Plan Local d'Urbanisme intercommunal

7^e partie – Evolutions du PLUi
après son approbation

PLUi approuvé le 11 décembre 2024
Modification simplifiée n° 1 approuvée le 25 juin 2025

**GRAND PARIS
SEINE OUEST**

Extrait du règlement du PLUi approuvé le 11 décembre 2024

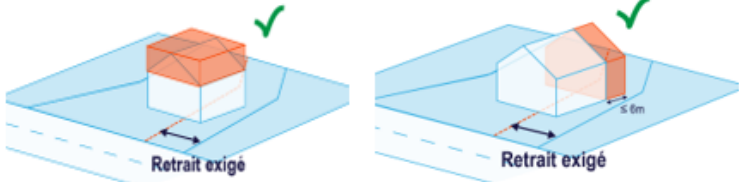
Ceci n'était pas l'intention des auteurs du PLUi et il convient de corriger cette erreur matérielle en apportant les précisions nécessaires.

De plus, en zone U3, l'expression « ledit prolongement » est utilisée alors que dans les autres zones, il est fait mention de « la nouvelle façade ou partie de façade ».

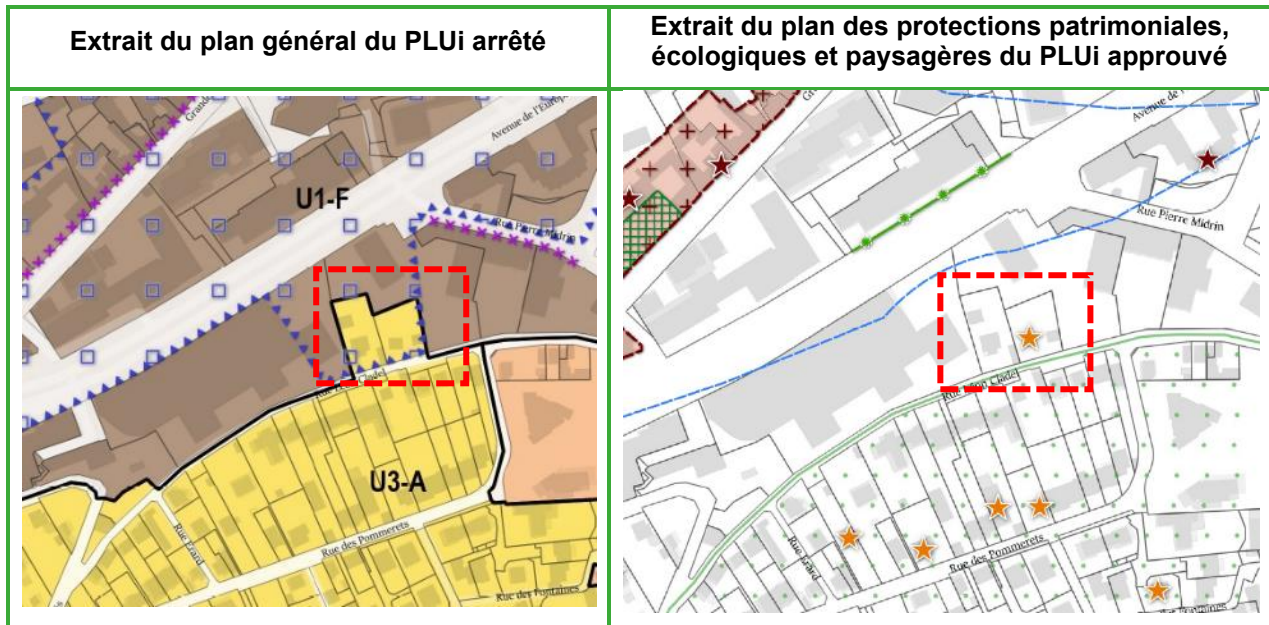
Au travers de ces dispositions, l'objectif recherché est celui d'une compensation intégrale et forte à tout atteinte définitive à un arbre remarquable. Les contraintes sont donc logiquement élevées et dissuasives mais tout à fait proportionnées au regard de l'intérêt d'un arbre remarquable dans le paysage urbain et de la temporalité qui sera nécessaire à son remplacement (plusieurs dizaines d'années). Elles invitent à envisager en priorité toutes autres solutions que l'abattage. La compensation est également orientée en vue de favoriser l'émergence d'un nouveau patrimoine arboré et pérenne justifiant ainsi les dimensions retenues pour les arbres à planter et les fosses à réaliser si ceux-ci ne prennent pas place au sein des espaces de pleine terre. Les règles concernant les fosses de plantations visent à offrir les meilleures conditions de développement pour que les nouveaux sujets

- **Arbre repère abattu** : l'arbre replanté doit avoir un port similaire à celui abattu et à la plantation, les arbres de compensation devront présenter ~~un diamètre~~ **une circonférence** minimum (mesurée à 1 m du sol) de 18 à 20 cm. Les fosses de plantation devront présenter un volume suffisant pour garantir le bon développement de l'arbre (8 m³ minimum) ou avoir les dimensions minimales de terre de 2 mètres X 2 mètres X 2 mètres (L x l x profondeur). Au travers de ces dispositions, l'objectif recherché est celui d'une compensation mesurée à tout atteinte définitive à un arbre repère. Les contraintes sont donc logiquement moins élevées que pour les arbres remarquables. La compensation est également orientée en vue de favoriser l'émergence d'un nouveau patrimoine arboré et pérenne justifiant ainsi les dimensions retenues pour les arbres à planter et les fosses à réaliser si ceux-ci ne prennent pas place au sein des espaces de pleine terre.

Localisation des deux terrains

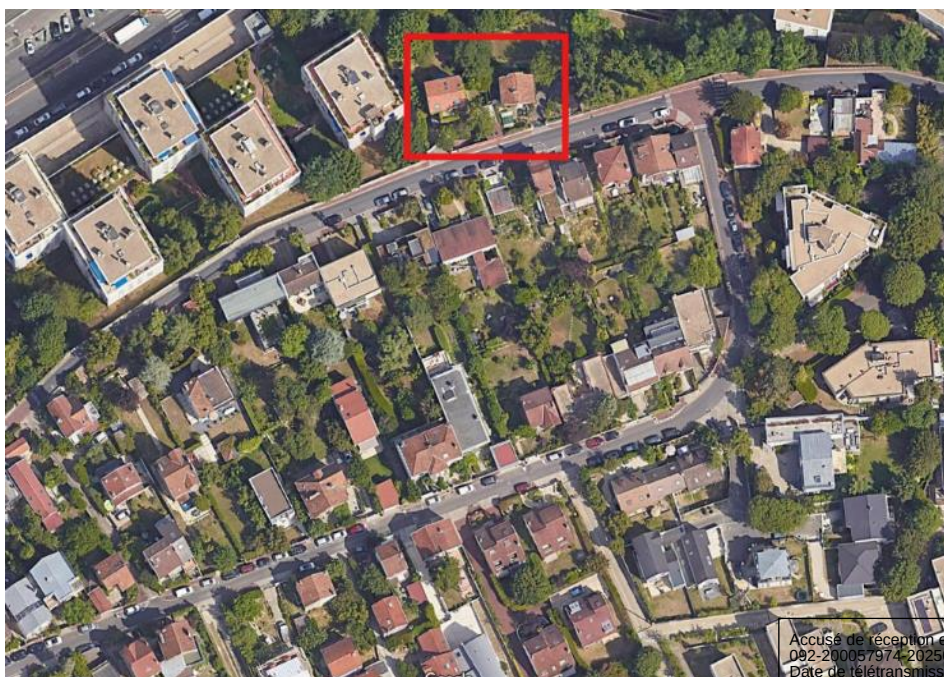
La modification concerne deux parcelles, AN112 et AN113, sises respectivement au n°12 et n°14 rue Léon Cladel à Sèvres. Ces deux parcelles ont été classées logiquement en secteur U3-A dans le projet PLUi arrêté le 7 février 2024, en cohérence avec le secteur des rues Fontaines-Pommerets-Cladel, tissu à dominante d'habitat pavillonnaire, auquel elles sont rattachées. En effet, sur ces deux parcelles sont implantées deux maisons individuelles qui sont desservies uniquement par la rue Léon Cladel. En outre, la maison au n°12 rue Léon Cladel est identifiée et protégée en qualité de « patrimoine bâti d'intérêt » au PLUi (SEV-I-084).

Comme l'indique le rapport de présentation du PLUi, la zone U3 correspond aux différents tissus d'habitat à dominante pavillonnaire. On retrouve également dans cette zone des tissus mixtes peu denses marqués par la présence de petits collectifs, mais dont la faible densité et les implantations en cœur de parcelle se rapproche des caractéristiques morphologiques des tissus pavillonnaires.

Vue du tronçon 484-536 avenue Roger Salengro

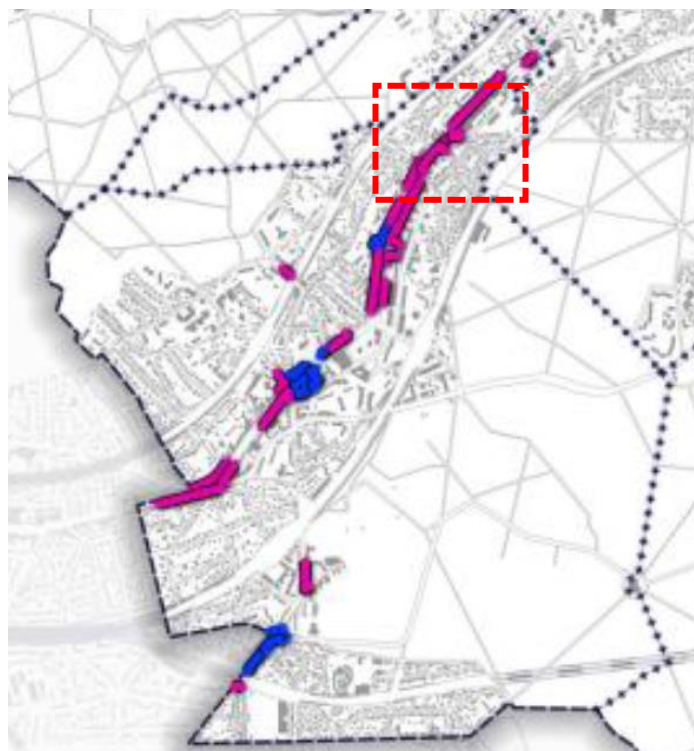
Or, ce tronçon n'est plus identifié au PLUi, à l'encontre de la volonté de préservation de l'activité commerciale.

Il convient de corriger cette erreur matérielle en réintégrant une disposition « linéaire de type 1 de préservation et de développement de la diversité commerciale – rez-de-chaussée actif » sur ce tronçon de l'avenue Roger Salengro depuis le restaurant jusqu'à l'ancienne station-service.

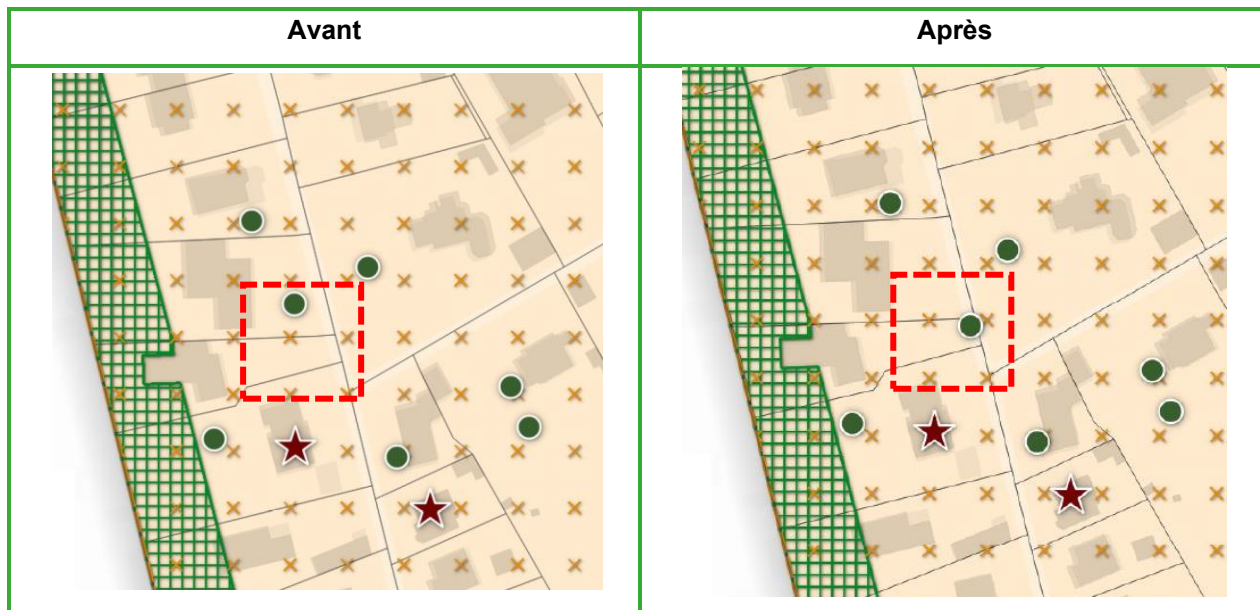
L'adresse est également corrigée dans la liste du patrimoine bâti remarquable.
